Appl. No. 10/585,454 Attorney Docket No. 27409U Response to Office Action mailed January 23, 2008

## **AMENDMENTS TO THE DRAWINGS**

### **REMARKS**

FIG 1

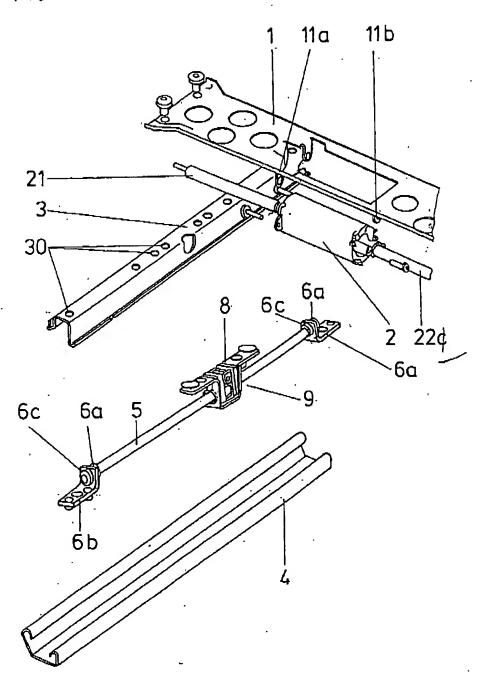
1. The drawings were objected to as allegedly failing to comply with 37 C.F.R. §1.84(p)(5) because the Examiner believes that the reference numerals 11a and 11b shown in FIG. 1 are not mentioned in the description.

2. FIG. 1 was objected to as allegedly failing to be designated by a legend such as -- Prior Art --.

The attached sheet of drawings includes changes to FIG. 1. This sheet, which includes FIG. 1, replaces the original sheet including FIG. 1. In Fig. 1, previously omitted legend -- PRIOR ART

Applicants respectfully submit that "Attachment tabs 11" and "11 Attachment tab" recited respectively in paragraphs [0002] and [0057] of the specification, as published, have been replaced with -- Attachment tabs 11a, 11b -- and -- 11a, 11b Attachment tabs --, respectively.

Applicants respectfully submit that FIG. 1 has been amended to include a legend showing -- PRIOR ART --. Applicants believe that, by this amendment, this objection has been overcome.

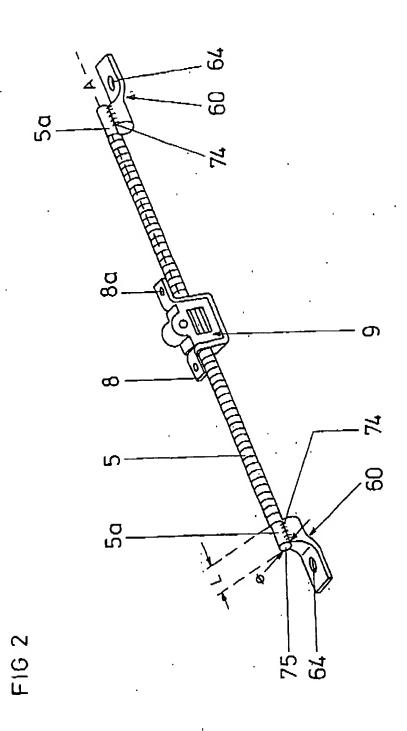
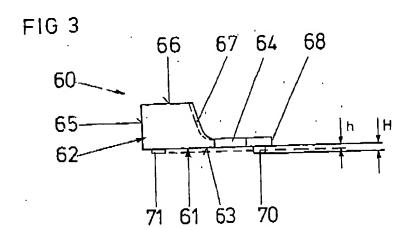
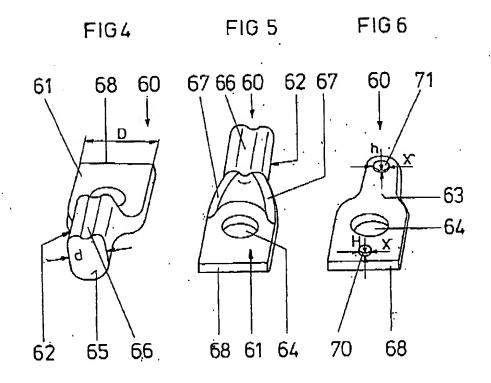
3. The drawings were objected to as allegedly failing to comply with 37 C.F.R. §1.84(p)(4) because the Examiner believes that the reference numerals "62" and "63" shown in FIGs. 3-6 are both used to designate the "vertical shank" or the "flat support surface."

4. The drawings were objected to as allegedly failing to comply with 37 C.F.R. §1.84(p)(4) because the Examiner believes that the reference numerals 62 and 63 shown in FIGs. 3-6 are used to designate both the "vertical shank" or the "flat support surface."

Applicants respectfully submit that "vertical shank 63" and "flat support surface 62" shown in paragraph [0033] of the specification, as published, have been corrected to -- vertical shank 62 -- and -- flat support surface 63 --, respectively. By this amendment, the reference numeral "62" consistently designates "vertical shank" and the reference numeral "63" consistently designates "flat support surface." Applicants believe that, by this amendment, this objection has been overcome.

Applicants respectfully submit that, according to the amendment to paragraph [0033] of the specification, as published, this objection has been overcome for at least the reason noted above with regard to point 3. Accordingly, Applicants respectfully request withdrawal of the objection to the drawings.
